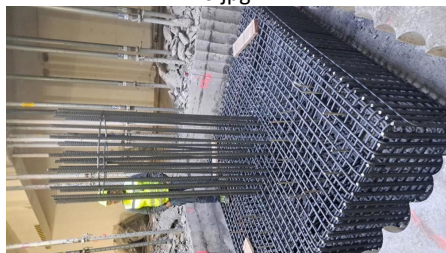
Ke dni 8.10.2026 byla provedena kontrola armování patky ,povolena betonáž .
